# 改善箇所説明図

(備考) 本届出は、平成19年4月25日に届け出たリコール「届出番号1874」の対象範囲以降の車両において、車両の製造工程における作業指示の徹底が不十分であったため同種不具合が発生したことから、対象車両を追加し、新たにリコール届出を実施するものである。

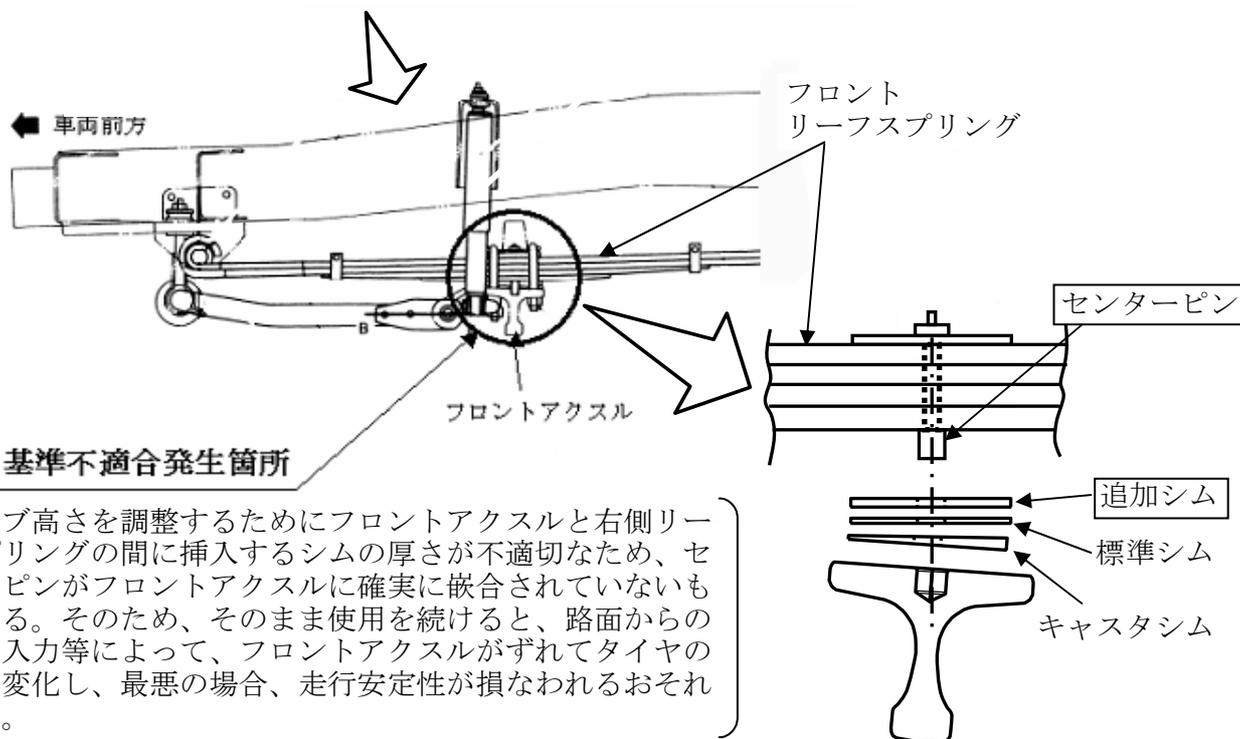
全車両、右側リーフスプリングのシム厚さを点検し、規定の厚さ以上のものは、センターピン及びシムを対策品に交換する。

注:  内は交換部品を示す。

識別: 右側のリーフスプリング上面に、白色または黄色ペイントを塗布する。
